Stichting Trek Lombok door tot het Spoor

Betreft: reactie Nota 'Slimme Routes, Slim Regelen, Slim Bestemmen', de verkeerskundige uitwerking van Utrecht Aantrekkelijk en Bereikbaar.

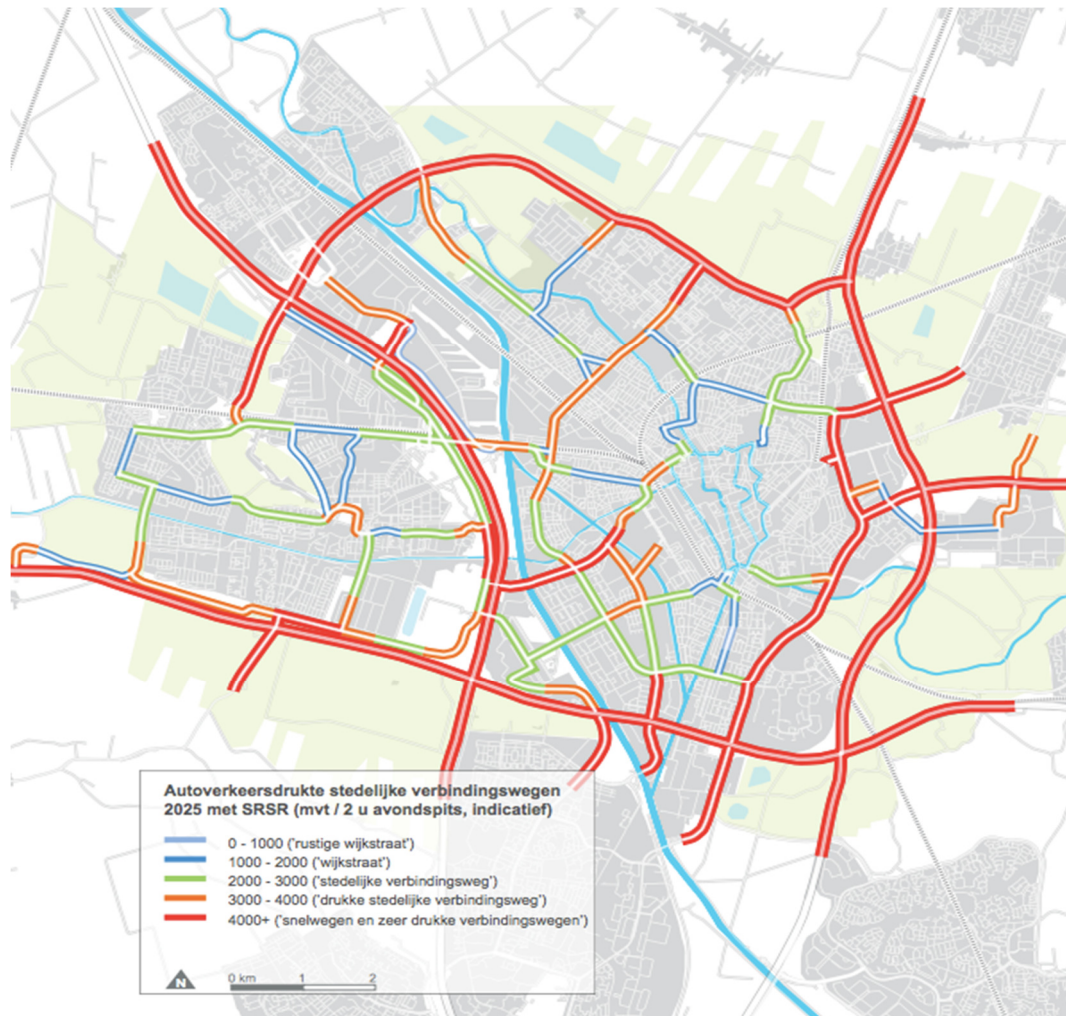
De drie gebruikte gebiedstypes A, B en C zijn interessant en lijken helder, helaas krijgt juist het Westplein een onduidelijke status: het stationsgebied is een A-gebied, maar het stukje Westplein / Daalsetunnel dan net weer niet? (zie tekening); de typering van een A-gebied - met prioriteit voor de voetganger - is heel aantrekkelijk, de vraag blijft hoe dit voor het Westplein waargemaakt kan worden. Een ander kenmerk van A-gebied is ruimtelijke verdichting, betekent dit o.a. veel meer (hoge) bebouwing? Op de Kop van Lombok levert dit veel minder verblijfskwaliteit en een veel minder prettige overgang en aansluiting op tussen het stationsgebied /Jaarbeursgebied en Lombok; ook in de Toekomstvisie is op het Westplein alvast hoogbouw getekend, waar tot nu toe laagbouw en enige bouw tot maximaal 6-hoog uitgangspunt is. Dit geeft ons de nodige ongerustheid met betrekking tot de ontwikkelingen in dit gebied en is in tegenstelling met vastgestelde uitgangspunten tot nu toe.
